RZP.271.14.2023

## Wyjaśnienia treści SWZ nr 2

dot. postępowania o udzielenie zamówienia publicznego pn. Centrum Sportowo-Edukacyjne im. Kazimierza Deyny

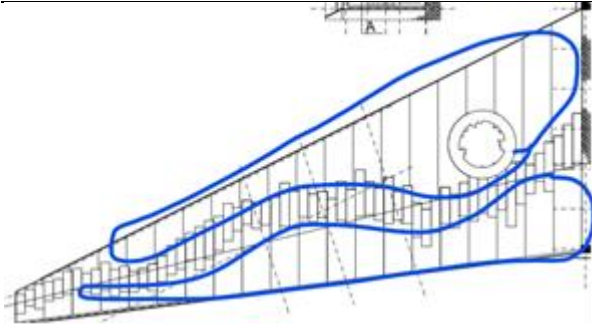
Jaki typ dachu występuje na schodach prowadzących na dach?

Zgodnie z opisem PFU 89-91.

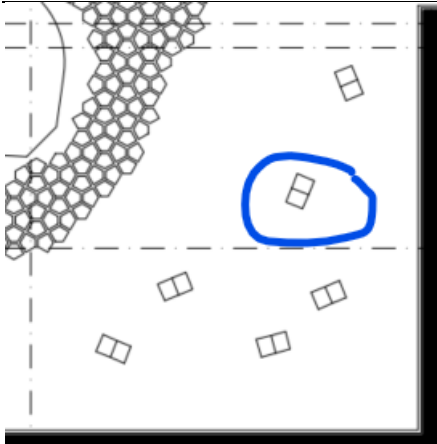
Prosimy o potwierdzenie, że nasadzenia na dachu są poza zakresem oferty. Jeśli tak to jaka to roślinność i ile szt. na m2? Rysunek A4.

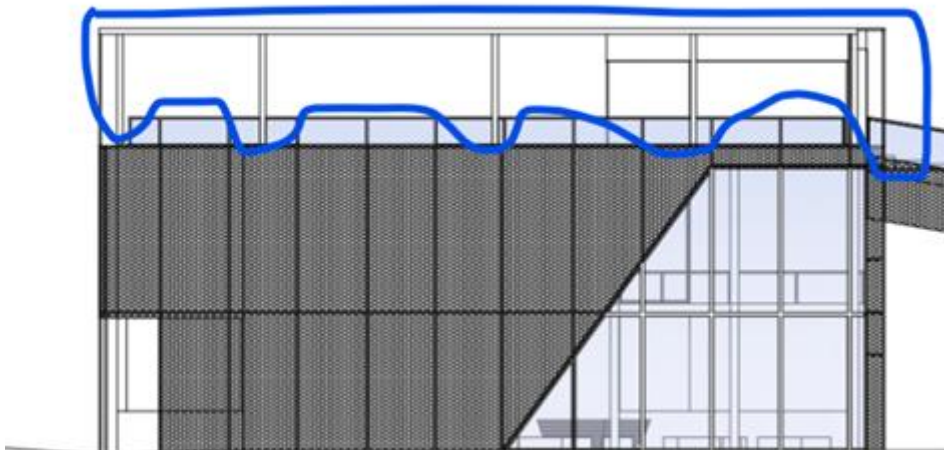
Jaki typ wykończenia występuje na elewacji oznaczonej na kolor biały? Rysunek A6.

Zgodnie z dostarczonymi wizualizacjami przejście/prześwit (brak elewacji w tym miejscu).

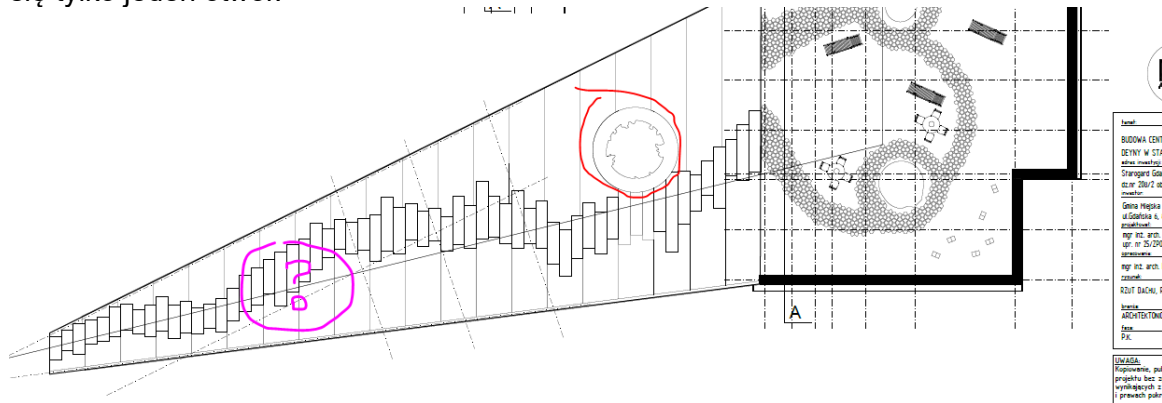
Prosimy o informację, czy Zamawiający określa minimalną rzędną stropodachu w strefie nad holem wejściowym? Jeśli tak, to jaką?

We wnętrzu nie określa się, wysokość zewnętrzna poniżej 12 m.

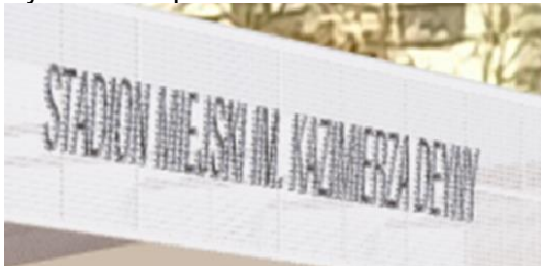
Prosimy o doprecyzowanie lokalizacji występowania w koncepcji stropów monolitycznych oraz stropów prefabrykowanych sprężanych.
